NÁZEV AKCE:	D35 Staré Město – Mohelnice – DÚR + IČ vč. zaměření
PŘEDMĚT JEDNÁNÍ:	Vstupní oborová porada za obor tunely
DATUM:	09.09.2019
MÍSTO:	Sídlo ŘSD, Práčská 3338/3, 106 00, Praha 10 – Záběhlice, v malé zasedací místnosti ŘSD
ÚČASTNÍCI JEDNÁNÍ:	Dle prezenční listiny
ZAZNAMENAL:	Ing. Marcel Poštek
NA VĚDOMÍ:	Ing. Jan Hrachovec (HIP, VPÚ DECO PRAHA a.s.)

D35 Staré Město – Mohelnice TUNEL MALETÍN

Vstupní oborová porada části D.1.600 Objekty podzemních staveb
Projednání základních parametrů technického řešení tunelu Maletín

NÁZEV AKCE:	D35 Staré Město – Mohelnice – DÚR + IČ vč. zaměření
PŘEDMĚT JEDNÁNÍ:	2. oborová porada za obor tunely
DATUM:	13.11.2019
MÍSTO:	Sídlo ŘSD, Práčská 3338/3, 106 00, Praha 10 – Záběhlice, v malé zasedací místnosti ŘSD
ÚČASTNÍCI JEDNÁNÍ:	Dle prezenční listiny
ZAZNAMENAL:	Ing. Marcel Poštek
NA VĚDOMÍ:	Ing. Jan Hrachovec (HIP, VPÚ DECO PRAHA a.s.)

Optimalizace nivelety

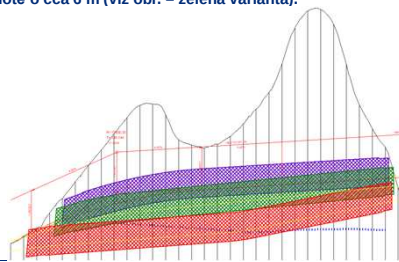
- Byla navržena úprava nivelety především z důvodu minimalizace rizik spojených s výstavbou (více viz dokument „Návrh na změnu nivelety tunelu“);
- Prověřovány tři varianty, vybraná varianta B – snížení nivelety v krajní hodnotě o cca 6 m (viz obr. – zelená varianta).

Návrh VPŘ tunelu

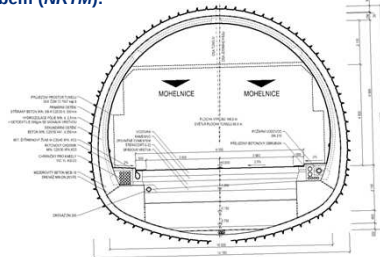
➢ Projektant navrhuje tunel Maletín dle odrážky 1.c, tzn. se spodní klenbou a uzavřeným hydroizolačním systémem. Důvodem jsou požadavky na minimalizaci rizik spojených s možným ovlivněním režimu spodních vod SO tunelu. Uzavřený HI systém bude proto navíc doplněn o těsnící clony bránící migraci podzemní vody podél tunelu horninou rozrušenou trhacími pracemi (více viz dokument „Návrh na změnu nivelety tunelu“).

PROJEDNÁVANÉ BODY:	
B01	Návrh vzorového příčného řezu (VPŘ) tunelu
B01.01	Projektant představil tři základní koncepty vzorových příčných řezů, z nichž doporučil řešení dle bodu 1.c (tj. tunel se spodní klenbou a uzavřeným hydroizolačním systémem).
B01.02	Proti řešení dle bodu 1.c nebyly vzneseny žádné připomínky.
B02	Návrh VPŘ tunelu – snížený chodník
B02.01	V SRN se v současnosti uplatňuje nové koncepční řešení VPŘ tunelů se sníženou výškou chodníku na 30 mm. Projektant doporučil návrh přizpůsobit tak, aby toto koncepční řešení mohlo být v budoucnu uplatněno.
B02.02	Investor nepovažuje přednesenou koncepci za vhodnou a požaduje návrh tunel dle českých předpisů bez zohlednění německé koncepce.
B03	Návrh kabelovodů
B03.01	Projektant představil tři možnosti řešení kabelovodů a doporučil řešení dle bodu 3.c – umístění kabelů do kabelových žlabů (systém používaný v Rakousku).
B03.02	Investor souhlasí s variantou 3.c , tzn. s návrhem kabelových žlabů v chodnících.

Návrh VPŘ

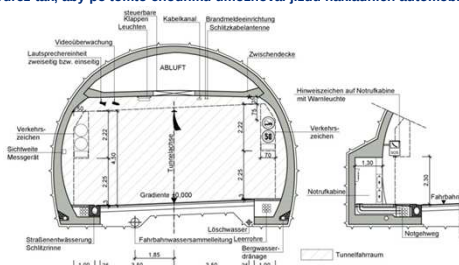
2. V SRN se v současnosti uplatňuje nové koncepční řešení VPR tunelů, které spočívá v tom, že se nouzové chodníky navrhují výšky pouze 30 mm tak, aby umožnily použití této plochy pro vedení dopravy při snížené rychlosti v době prováděných oprav a údržby. Současné s tím musí být navržen průjezdný průřez tak, aby po tomto chodníku umožňoval jízdu nákladních automobilů.

Návrh VPŘ

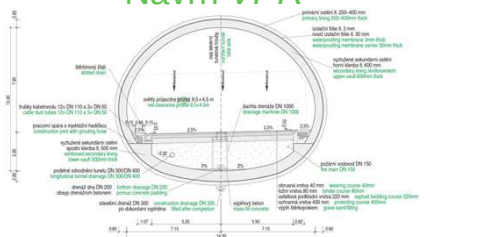
- Projektant doporučuje připravit VPR na možnost pozdější aplikace této konceptu změny i pro nově navrhované tunely v ČR. V první řadě to znamená náhradu stěny řezu dostatečnou jezovinou, horních rozích projezdného prostoru tunelu pro jeho případné rozšíření i do oblasti chodníků a také návrh kabelových chrániček v chodníku dostatečné hluboko na to, aby mohly být chodník případně snížen (cca. 8 až 10 cm pod úrovň sníženého chodníku) by byla vložena separační fólie, která by usnadnila příp. vybourání horní betonové vrstvy).
